改善箇所説明図

リヤコンビネーションランプ
取付間違い

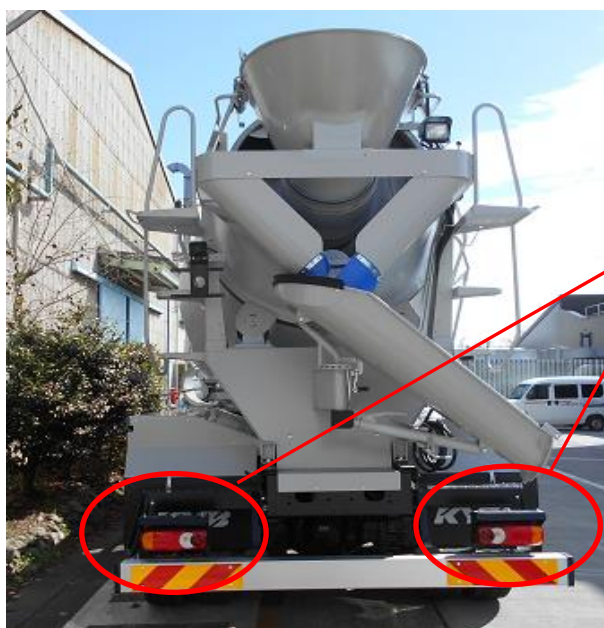
水抜き位置

: 赤枠は不具合箇所を示す

コンクリートミキサー車の灯火器において、リヤコンビネーションランプの取付指示が不適切なため、左右誤って取付けたものがある。そのため、水抜き穴の位置が上下逆となり水抜きが適切に行われず、ランプが不点灯となるおそれがある。また、尾灯の照明部が設計の状態と異なり、保安基準に適合しないおそれがある。

水抜き位置

全車両、リヤコンビネーションランプの取付け状態を確認し、誤って取付けられている場合は適切に取付ける。

改善実施済車には、運転者席側ドア開口部のドアロックストライカ付近に、No.4239のステッカを貼付する。
